DODATEK Č. 1

ke Smlouvě o dílo uzavřené dne 30. 3. 2020 podle § 2586 a násl. zákona č. 89/2012 Sb., občanského zákoníku v platném znění (dále jen „**občanský zákoník**“) (dále jen „Dodatek“)

Veřejná podlimitní zakázka na stavební práce s názvem „ČOV A SPLAŠKOVÁ KANALIZACE VAŠÍROV“ zadávaná formou zjednodušeného podlimitního řízení dle § 53 zákona č. 134/2016 Sb., o zadávání veřejných zakázek, v platném znění (dále jen ZZVZ) v části Zadávací dokumentace obsahovala ustanovení, že v souběhu s výstavbou splaškové kanalizace na základě Smlouvy budou VKM a.s. Kladno realizovat výměnu vodovodního řadu. Dle Smlouvy byly opravy povrchů řešeny standardním způsobem nad rýhou kanalizačních stok a přípojek v rozsahu položkového rozpočtu zhotovitele.

Změnový list č.01

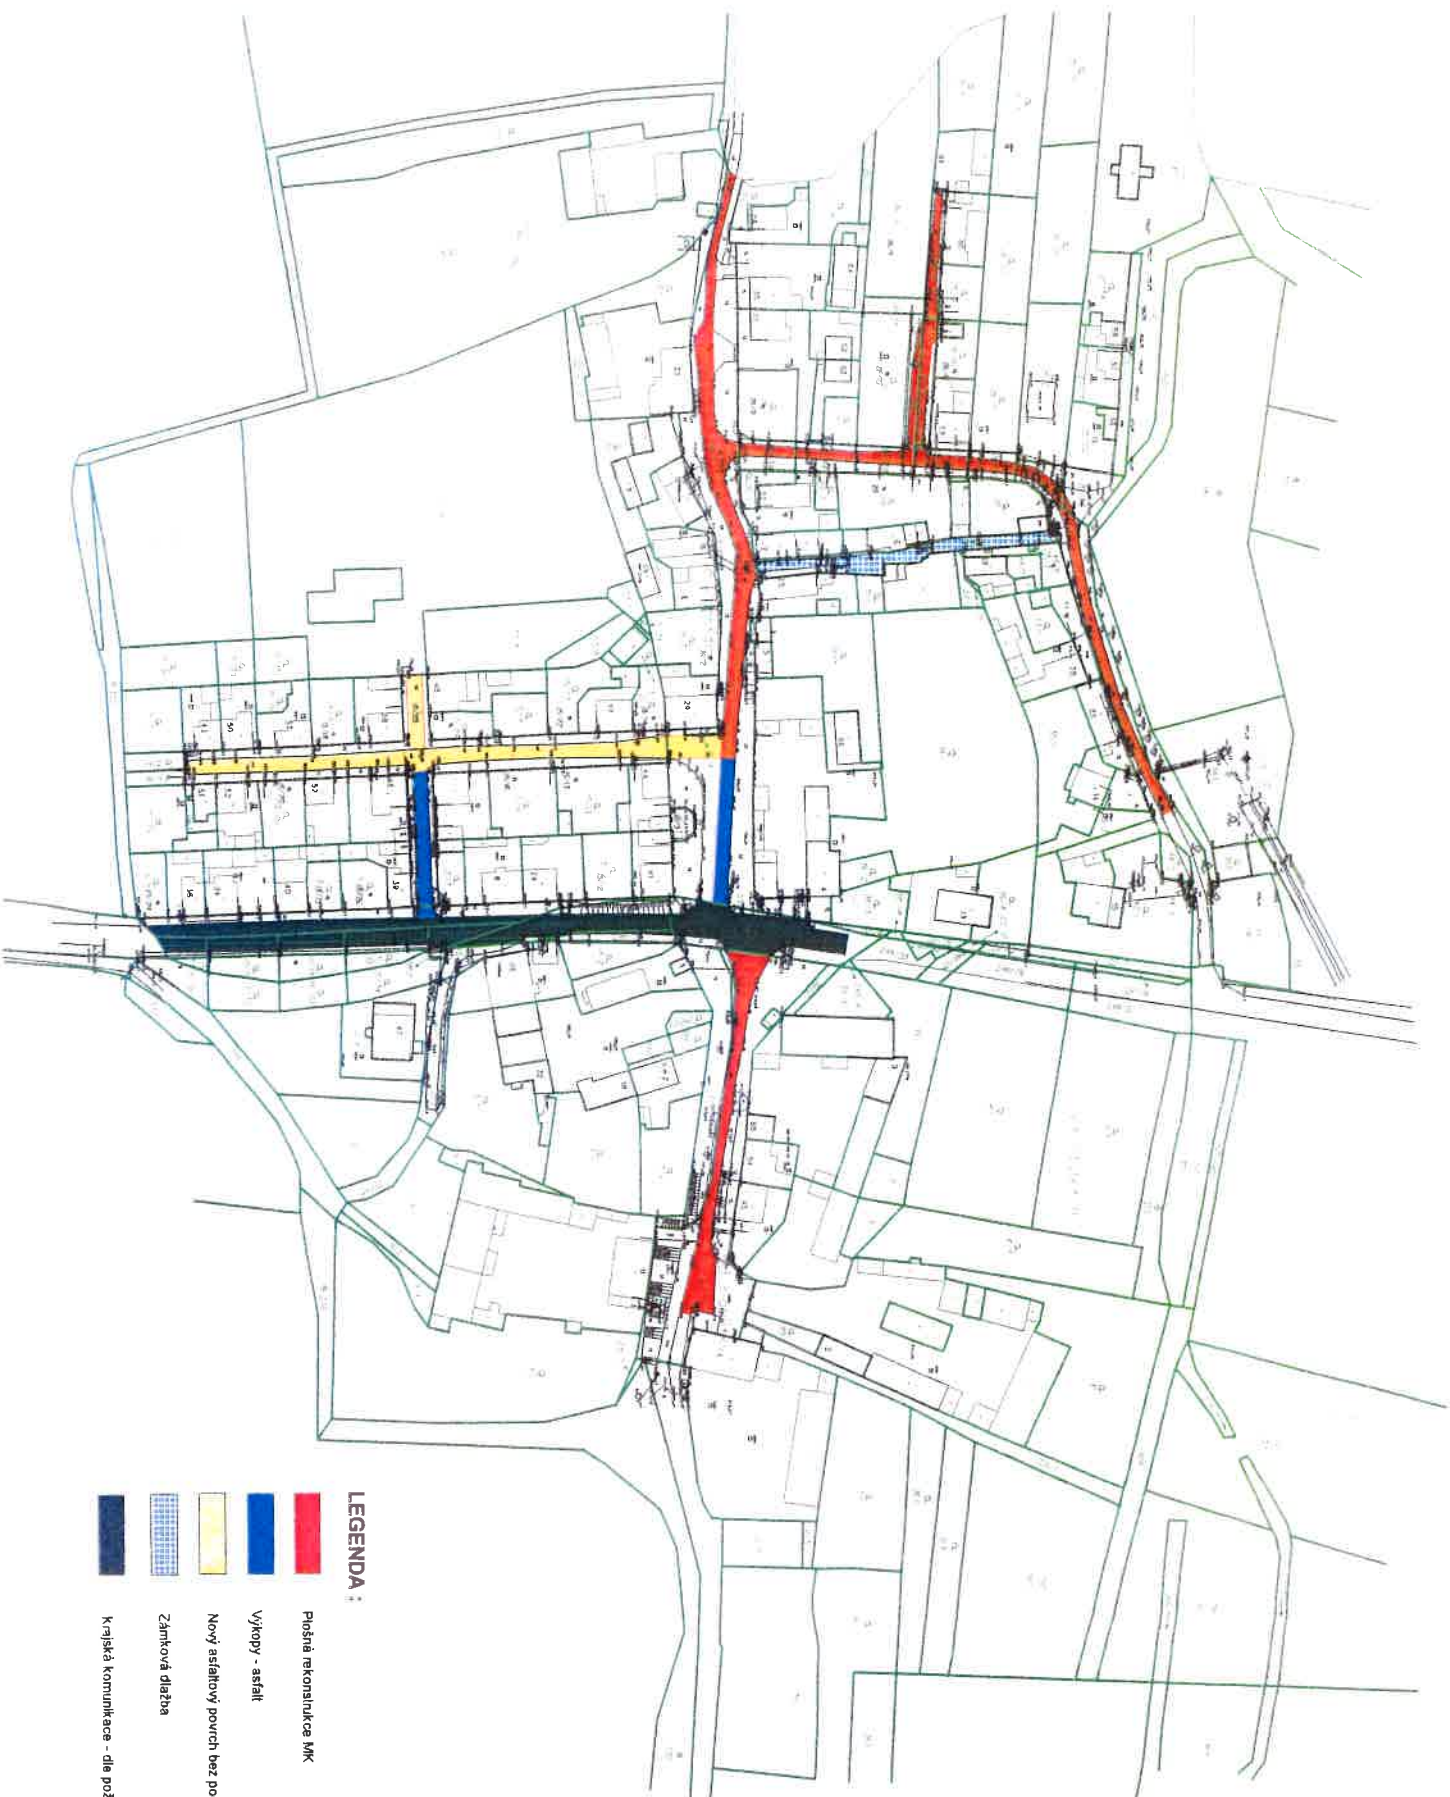
1. Předmětem Dodatku je závazek Zhotovitele provést pro Objednatele dílo spočívající v provedení oprav místních komunikací v rozsahu specifikovaném v náčrtku uvedeným v příloze č. 1 tohoto Dodatku ke Smlouvě a ve výkazu výměr, který tvoří přílohu č. 2 tohoto Dodatku ke Smlouvě.

- Plošná rekonstrukce MK
- Výkopy - asfalt
- Nový asfaltový povrch bez podkladních vrstev
- Zámková dlažba
- Křižská komunikace - dle požadavku KSUS
